# Aanvraag wijziging Kew vergunning TU Delft: *Deel B: milieudeel*

20 maart 2015

Technische Universiteit Delft

**Revisie van Bijlage B01:  
Tekeningen nieuwbouw**

situatie nieuw - situatietekening

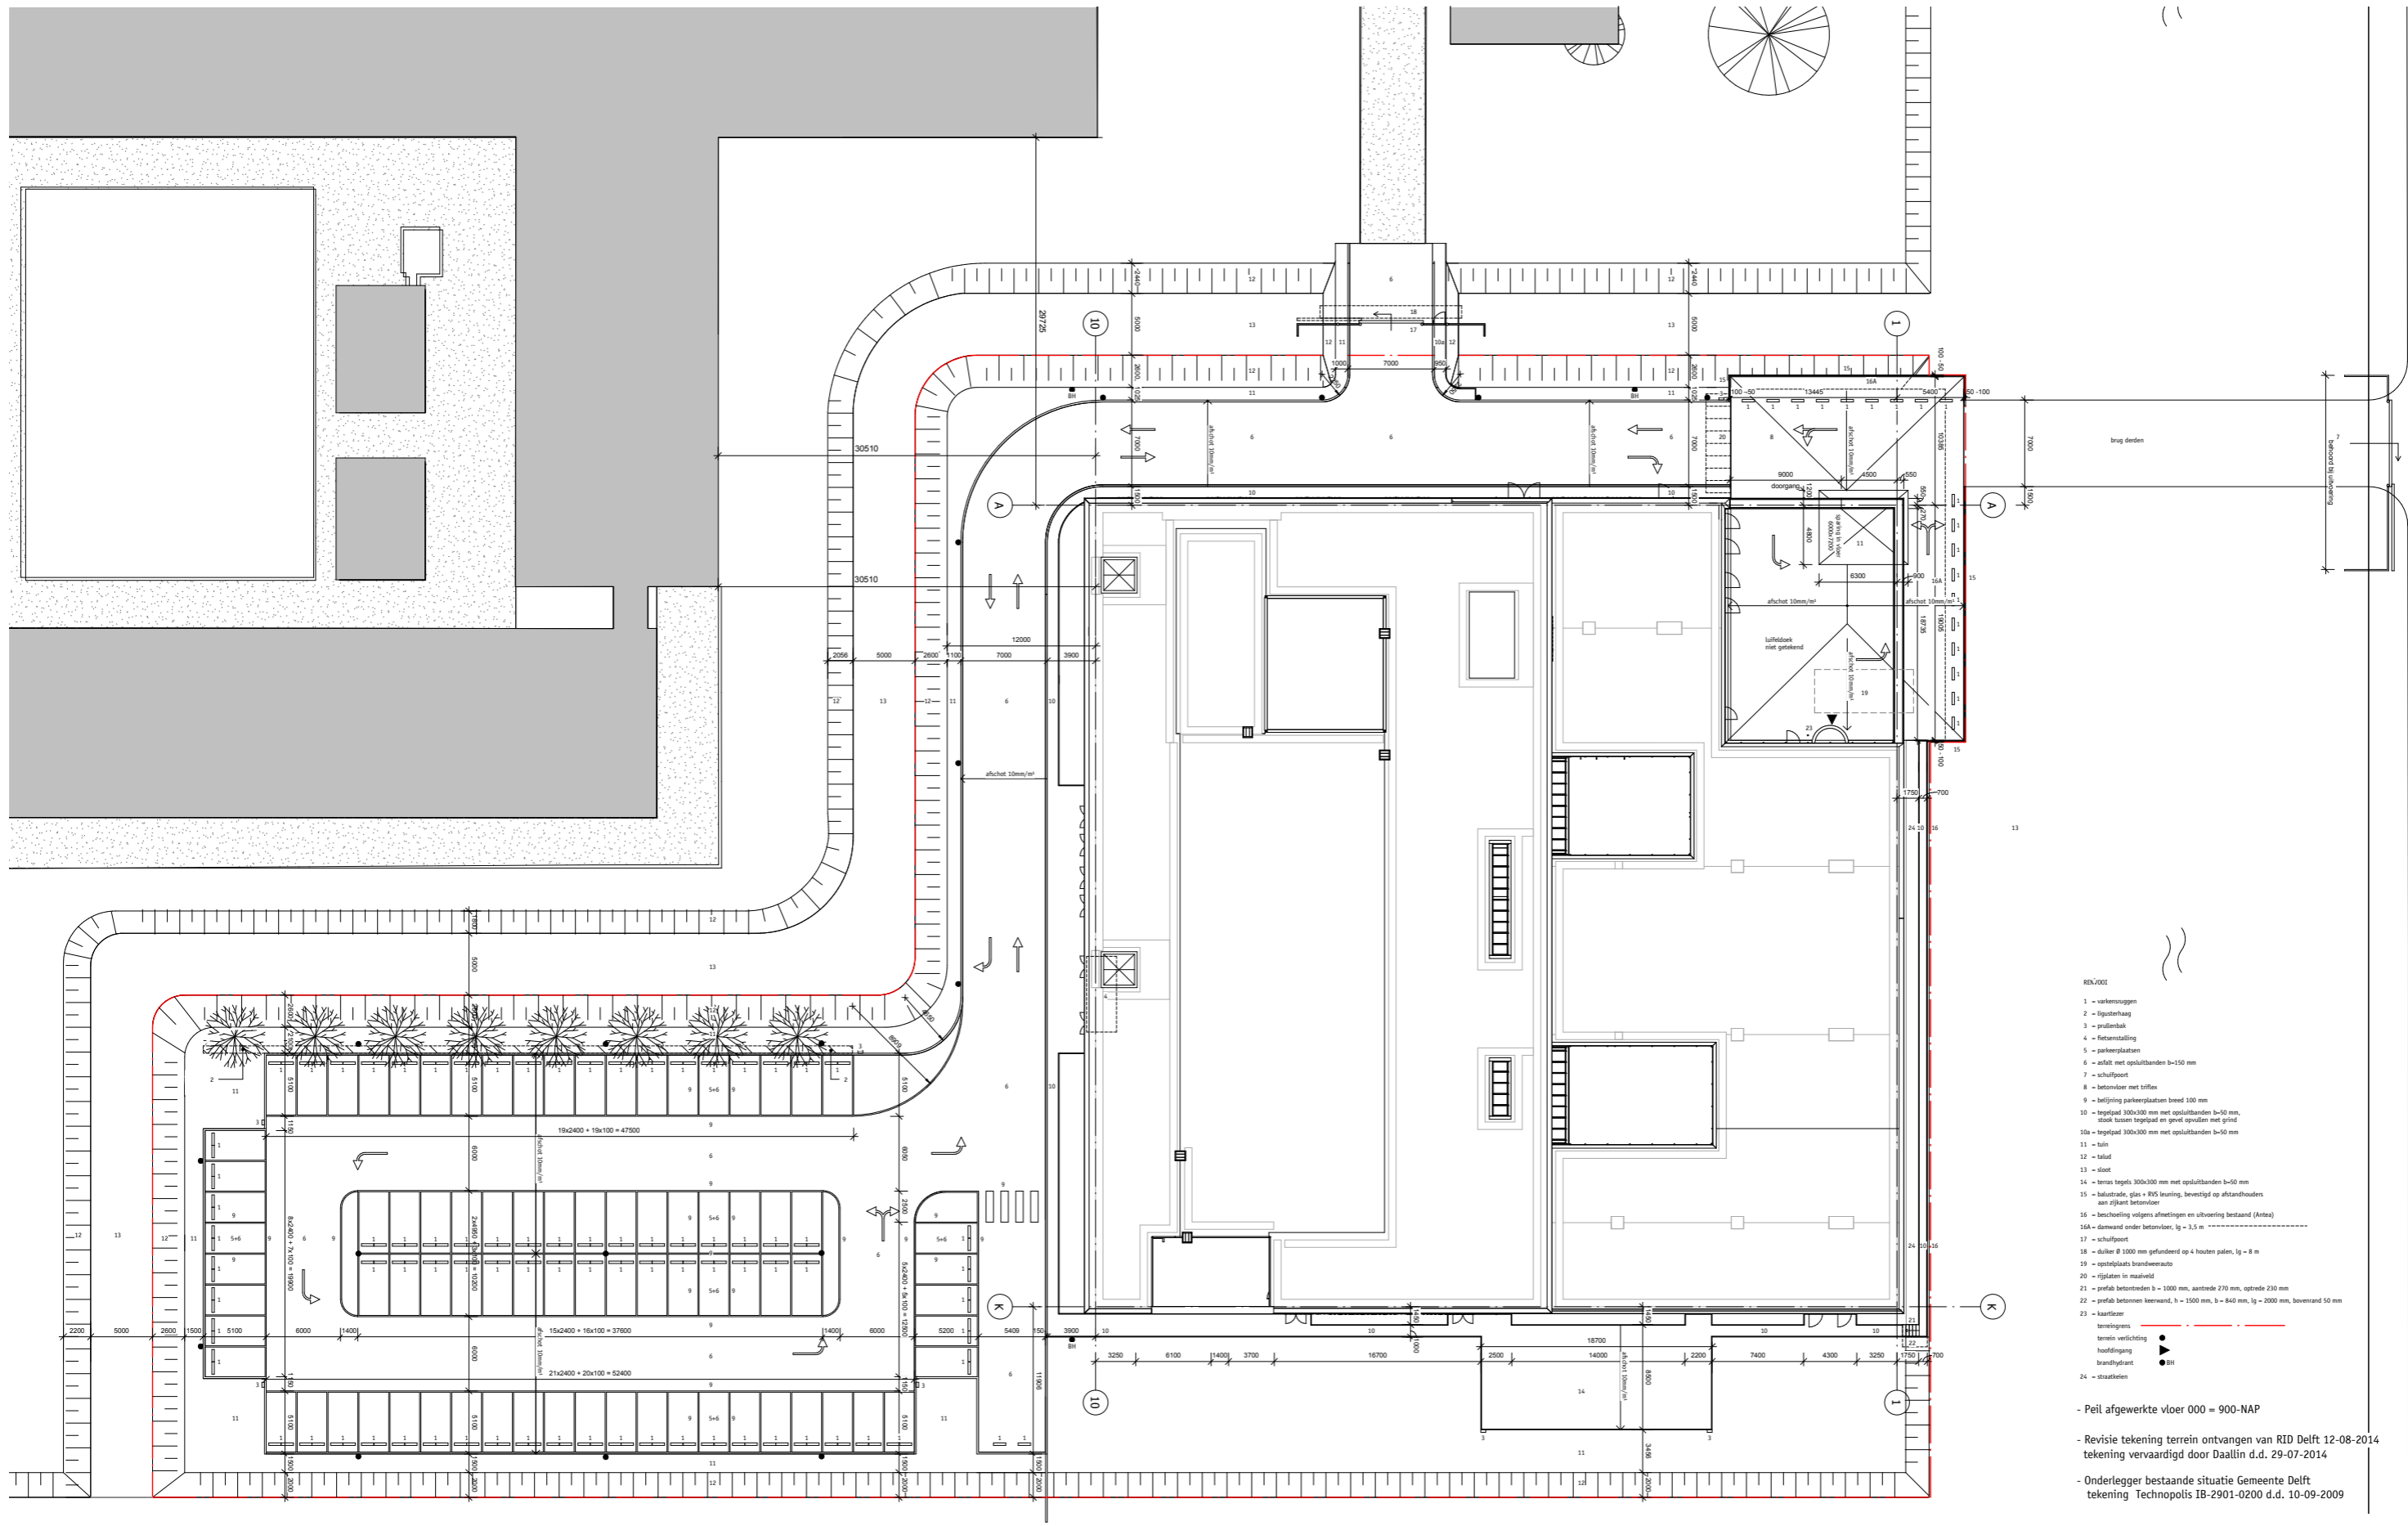
Alle tekeningen zijn aangepast aan het nieuwe gebouwwontwerp.

In de gewijzigde situatie wordt onverminderd aan de voorschriften van de vergunning voldaan. Er wordt hierin dan ook geen wijziging aangevraagd. Wel wordt verzocht Bijlage B01 zoals genoemd in de vigerende vergunning te vervangen door deze gewijzigde bijlage als beschrijving van de handelingen (**vergunning V, onder L, onder 1**).

Overzichtstekening  
 Emissiepunten  
 d.d. 7 januari 2015  
 revisie d.d. 2 maart 2015 (geluidvermogens)  
 SWEEGERS EN DE BRUIJN

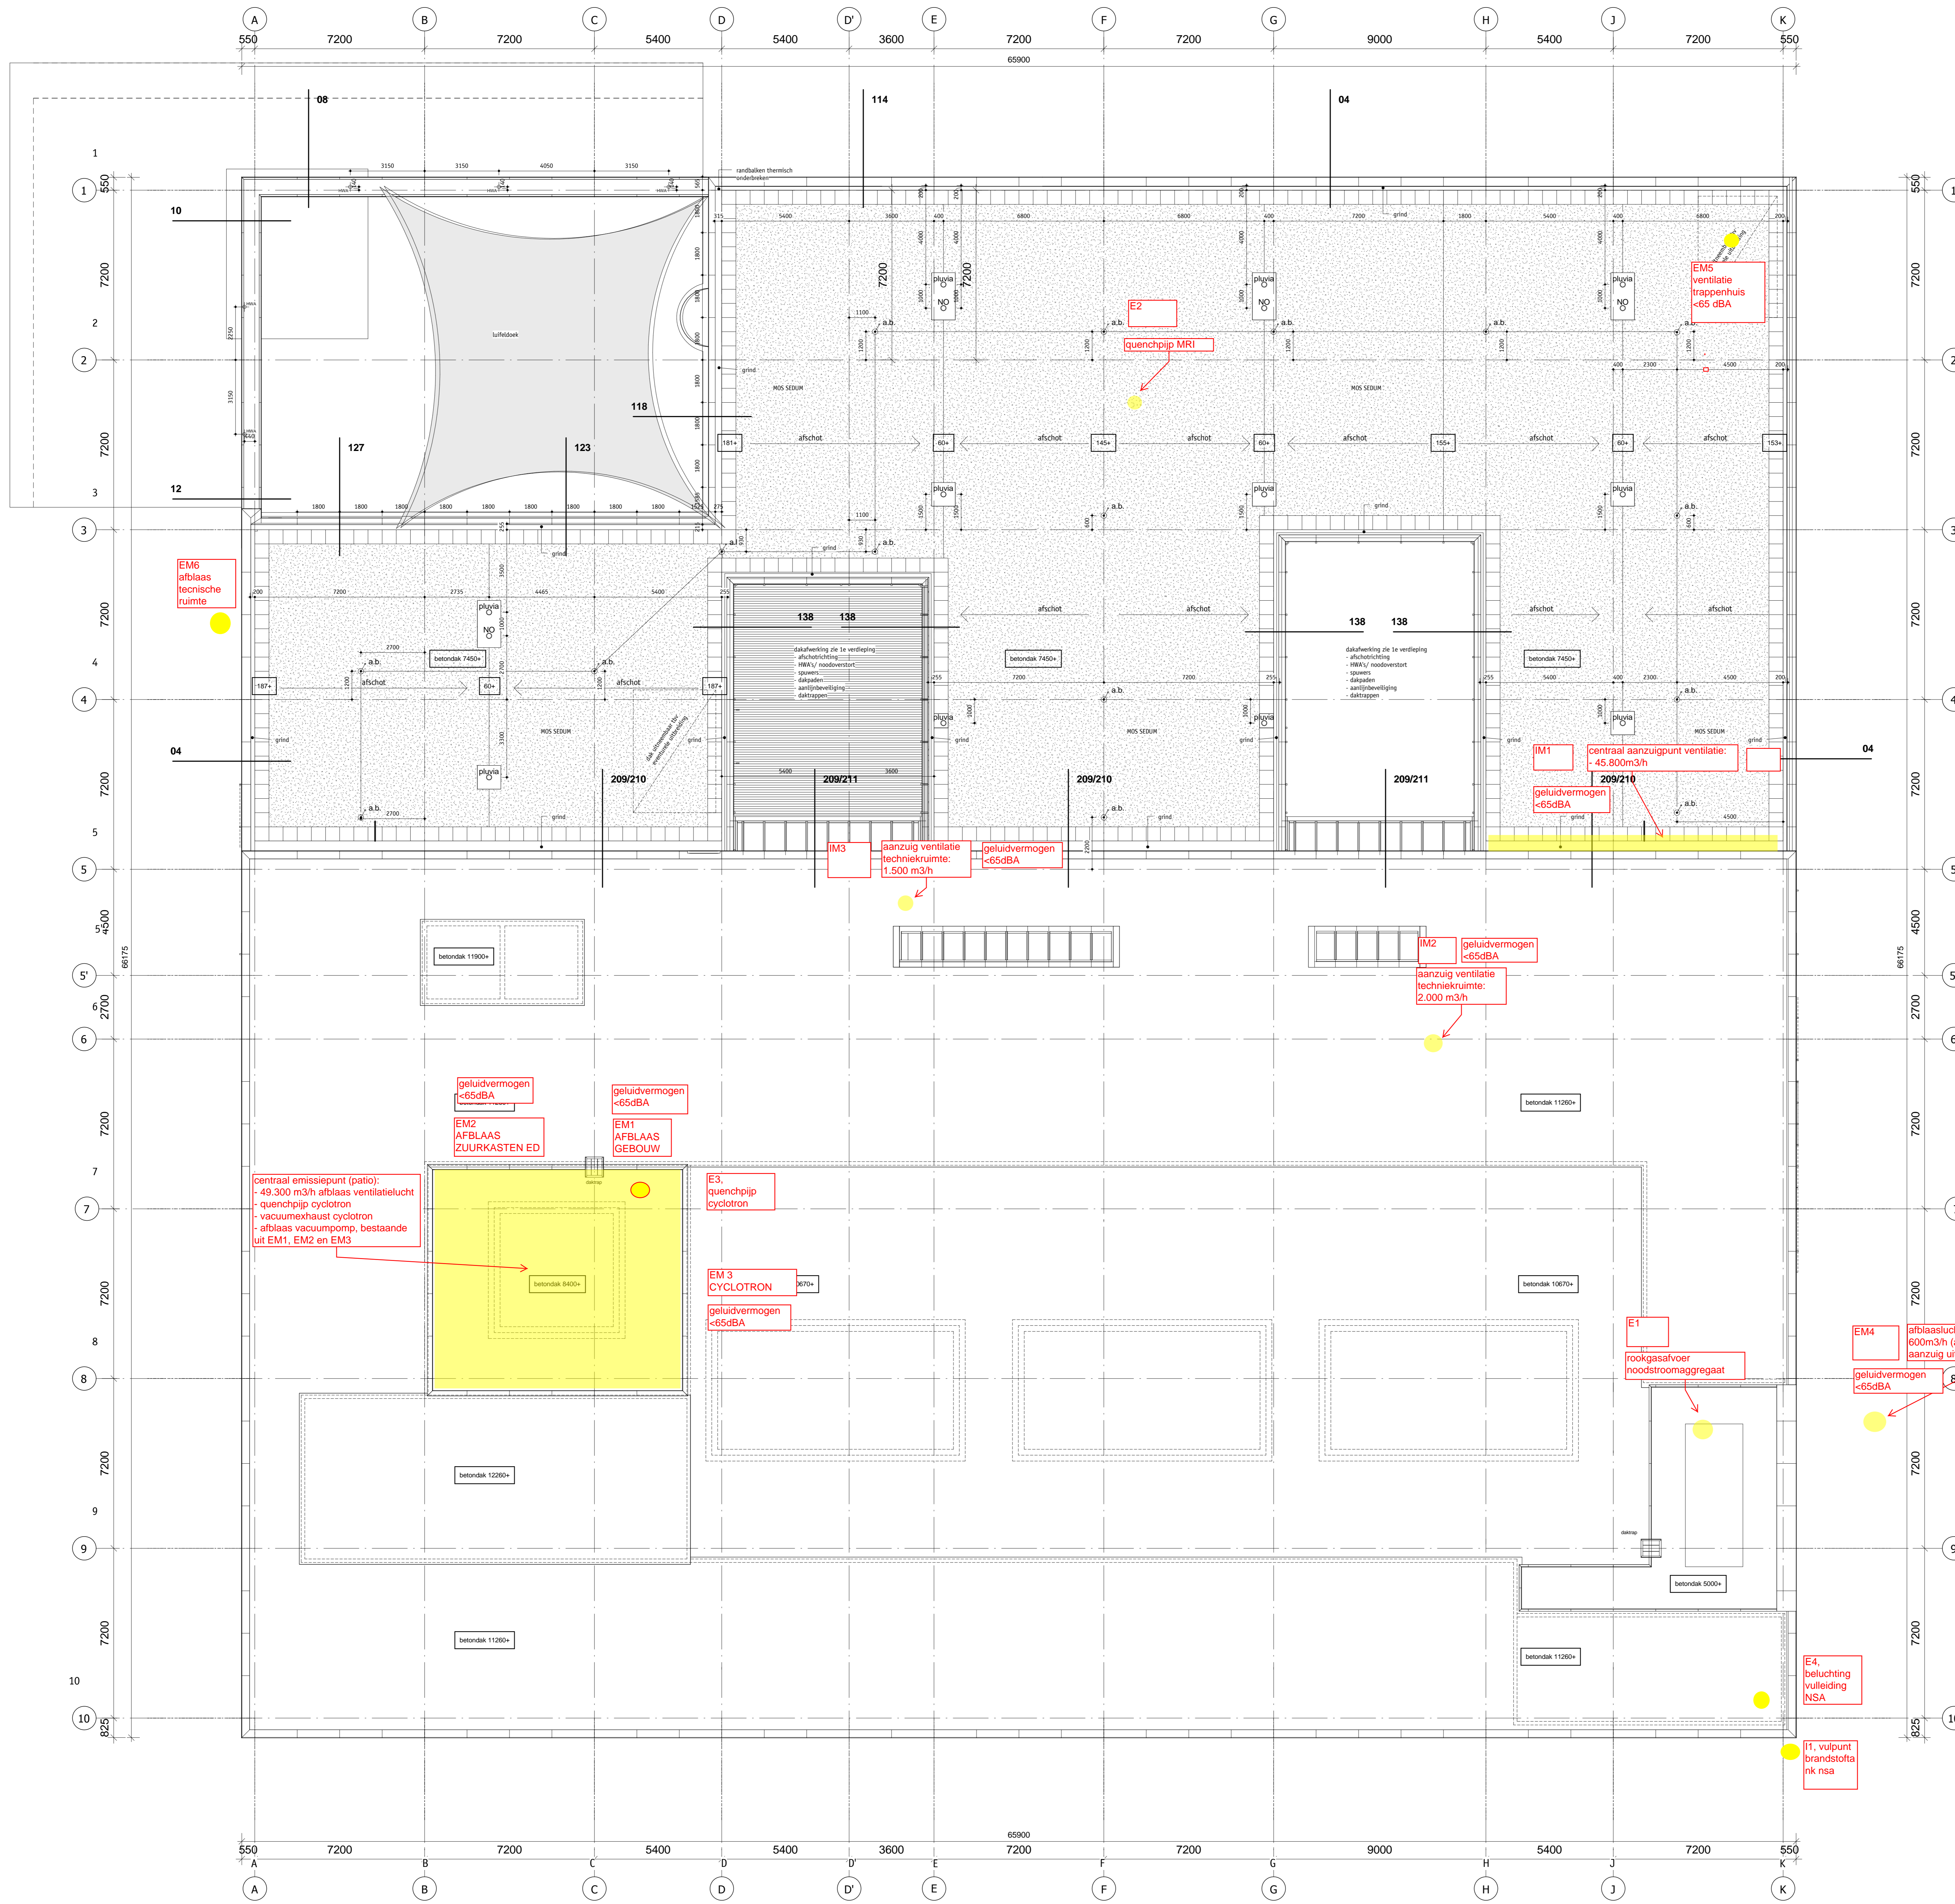
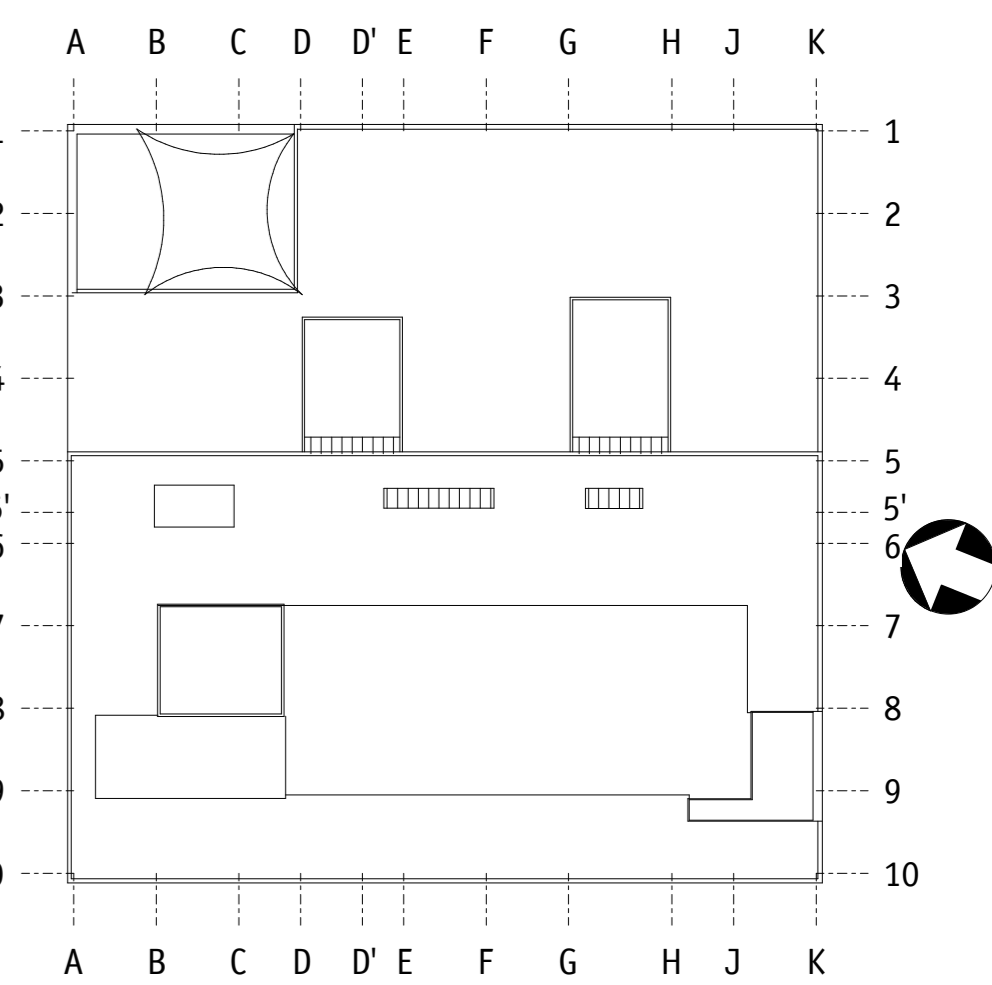
- Twee emissiepunten zijn toegevoegd, betreffende de (mechanische) ventilatie van het cyclotron en beamlines. Dit is een rechtstreeks gevolg van de keuze voor een ander cyclotronsysteem.

- De uitblaaspunten overdruk gasblusinstallatie zijn in de overzichtstekening vervallen aangezien deze alleen in werking treden bij calamiteit.
- Het emissiepunt be-ontluchting vulleiding NSA was in de eerdere weergave per abuis niet getoond. Deze omissie is hier gecorrigeerd.

- Enkele emissiepunten bevinden zich op gewijzigde posities op het gebouw dan eerder voorzien of zijn gecombineerd (meerdere ventilatiekanalen uitkomende op één luchtbehandelingskast) ten opzichte van de eerdere situatie. Dit is gewijzigd om praktische redenen c.q. op basis van voortschrijdend inzicht.

- De koelmachine is in de gewijzigde situatie een binnenopstelling geworden waardoor er geen geluidsemissie meer naar de omgeving is.

In de gewijzigde situatie wordt onverminderd aan de voorschriften van de vergunning voldaan. Er wordt hierin dan ook geen wijziging aangevraagd. Wel wordt verzocht Bijlage XX zoals genoemd in de vigerende vergunning te vervangen door deze gewijzigde bijlage als beschrijving van de handelingen (**vergunning V, onder L, onder 1**).
